2027年国際園芸博覧会

事業内容等修正届出書に関する補足資料

令和5年6月

図 6.12-1(2) 景観現地調査地点

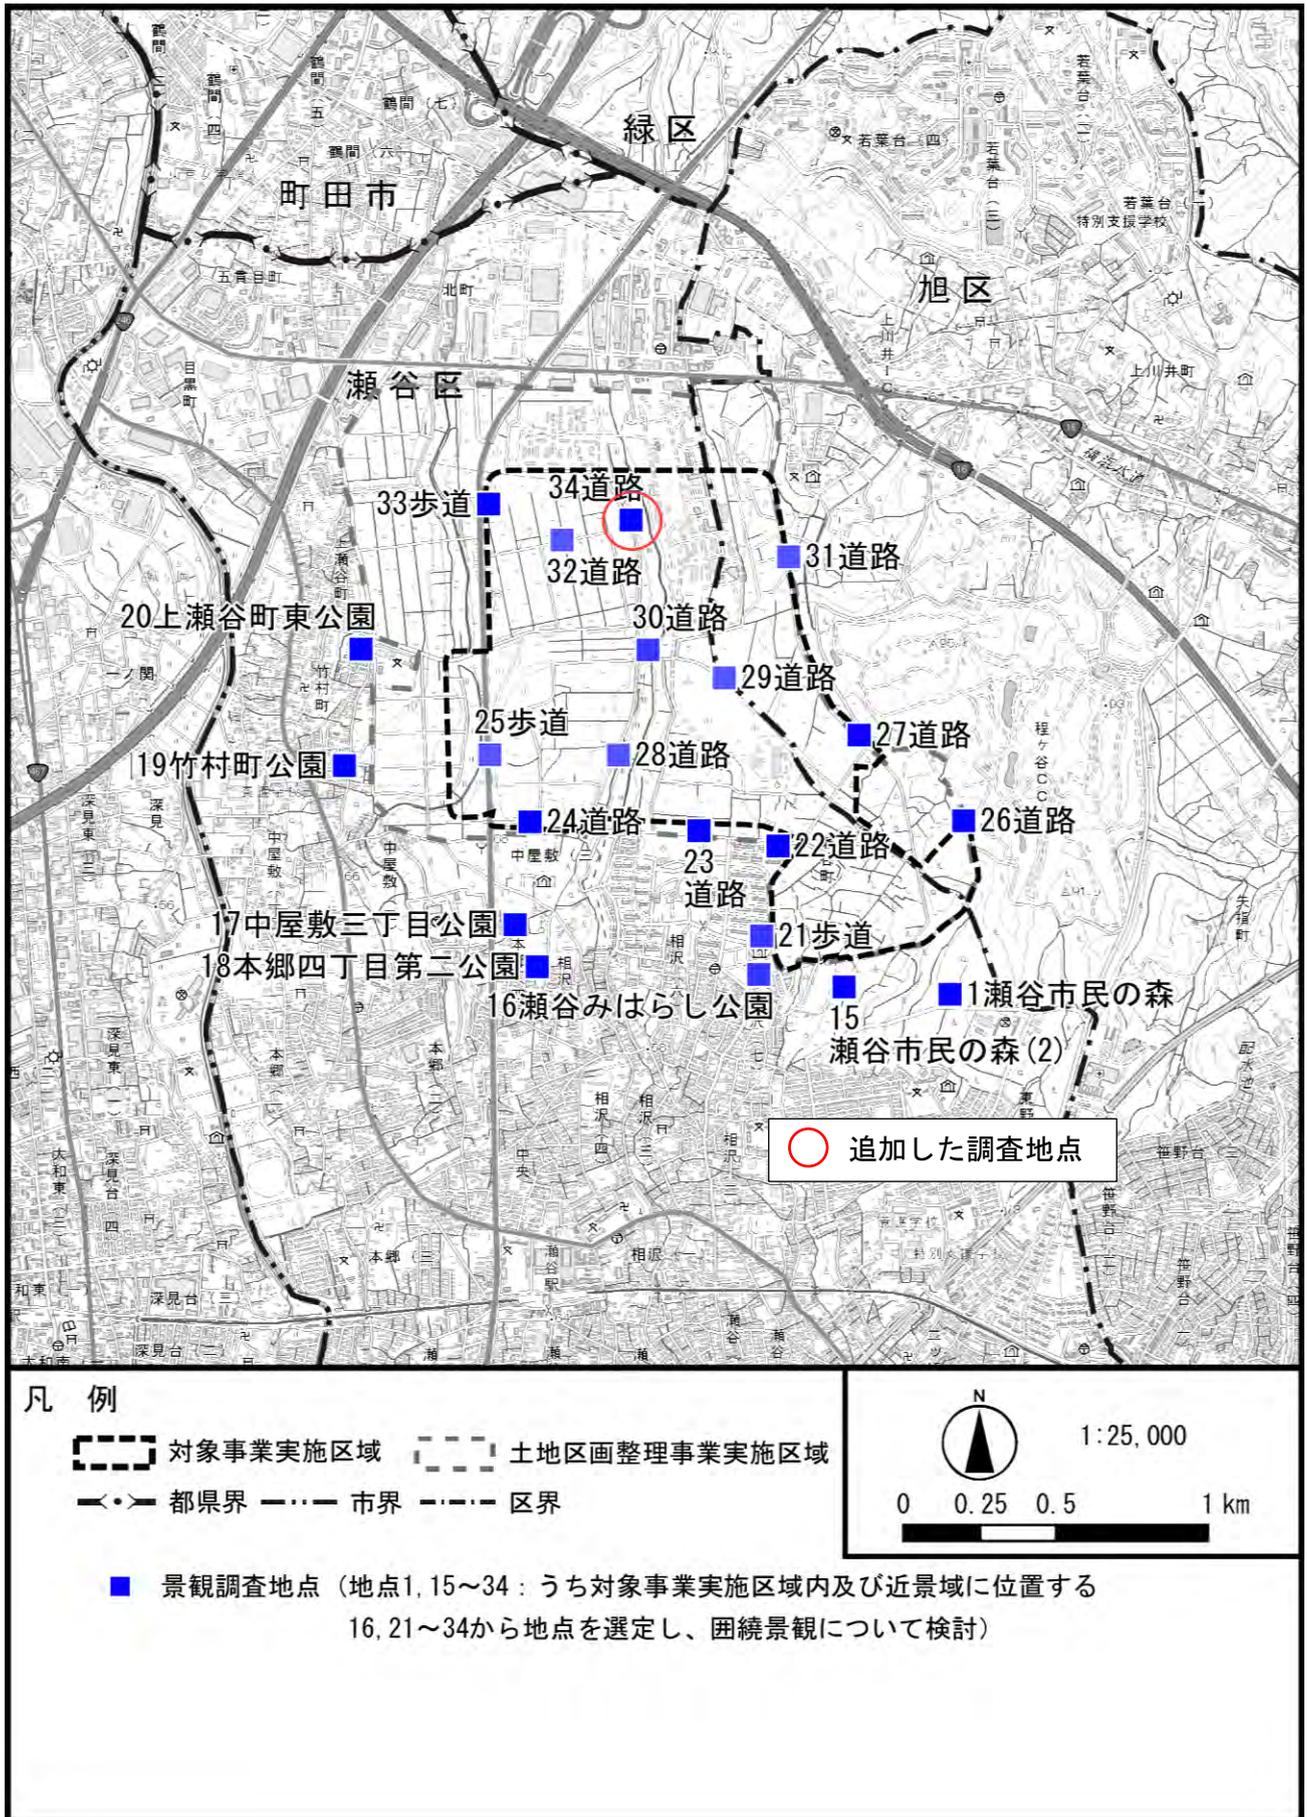
景観の調査地点についてC区域に加えてもらいましたが、B区域にもう1点やはり加えるべきではないかと思えます。地点31と32の間に、もう1点追加をお願いしたいというのが私の意見です。

前回の審査会でのご意見を踏まえ、B区域内に相沢川上流部の景観（囲繞景観を含む）を把握できる調査地点を1か所、追加選定しました。

図 6.11-1 地域社会現地調査地点

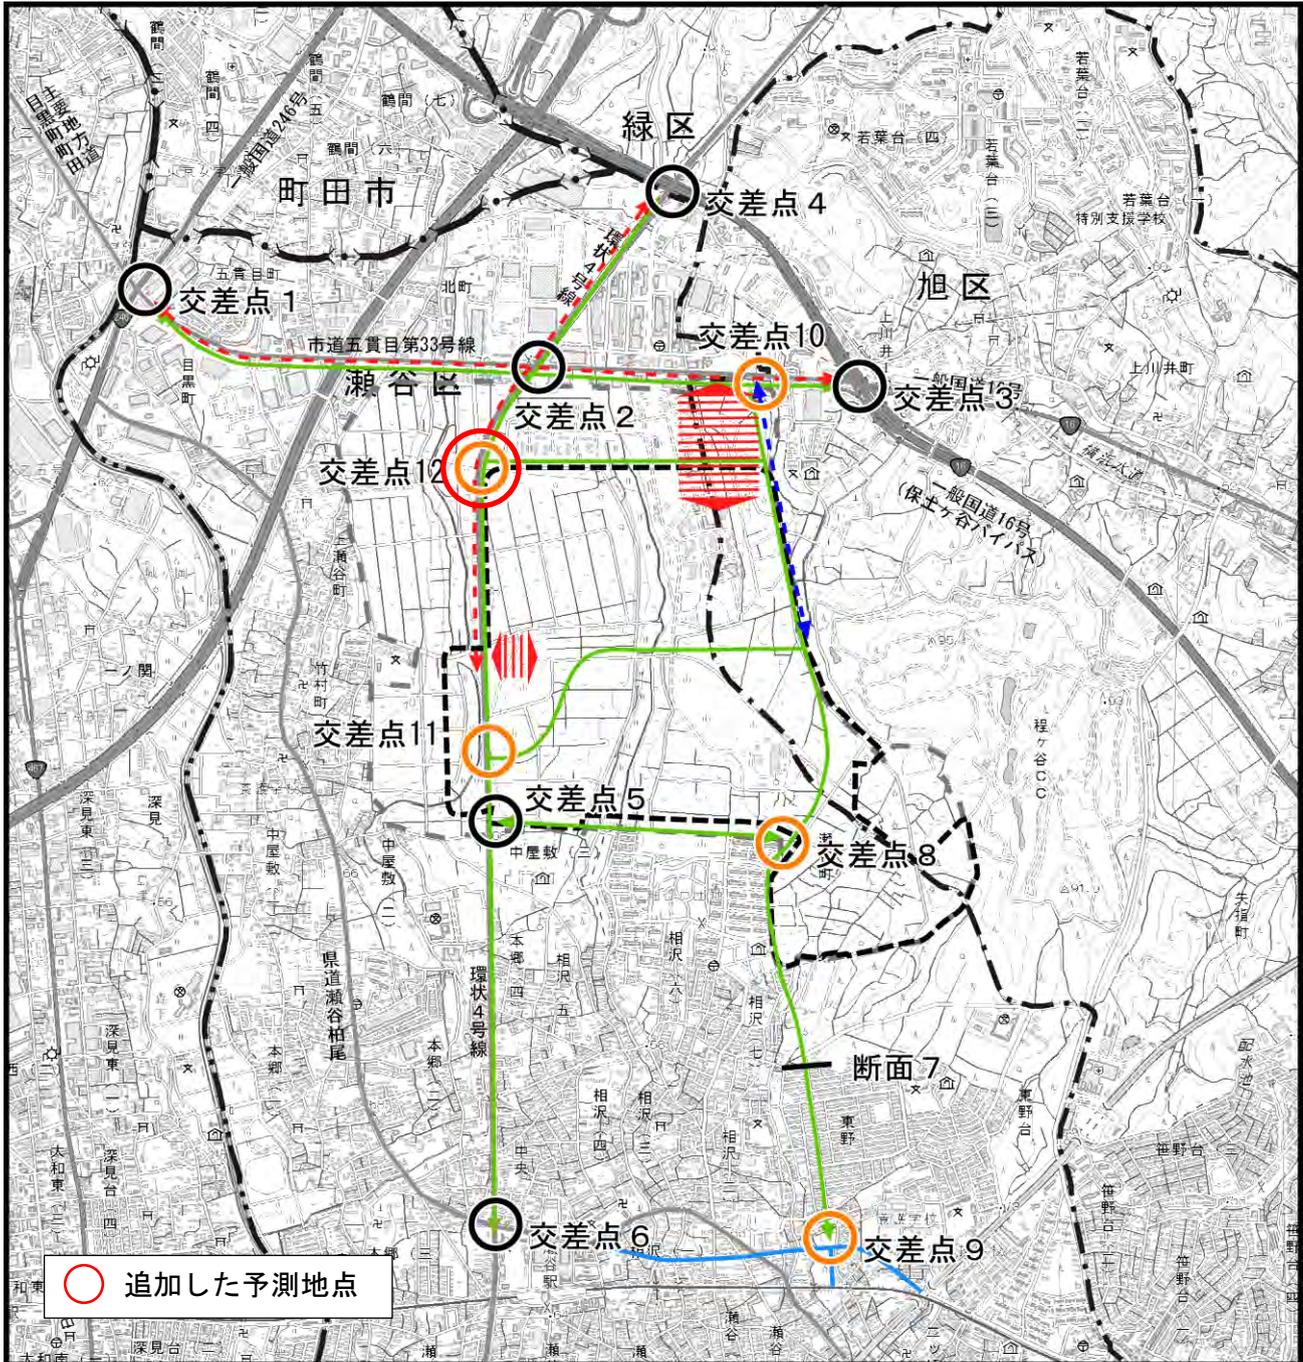
駐車場の入口、あるいはバスターミナルの入口がどこに設けられるのか現在示されていないのですが、これについても示していただく必要があるかなと思います。

駐車場出入口がどこに設けられ、そこでどのぐらいの交通流率が確保できるのか、といったことを過去のデータなどから設定し、それに基づく予測を行う必要があるかと思えます。

また、前回の審査会でのご意見を踏まえ、駐車場の出入口における滞留と周辺交通への影響についても予測評価を行うこととし、開催中における予測地点、予測方法を表6.11-2(1)及び図6.11-1のとおり修正します。
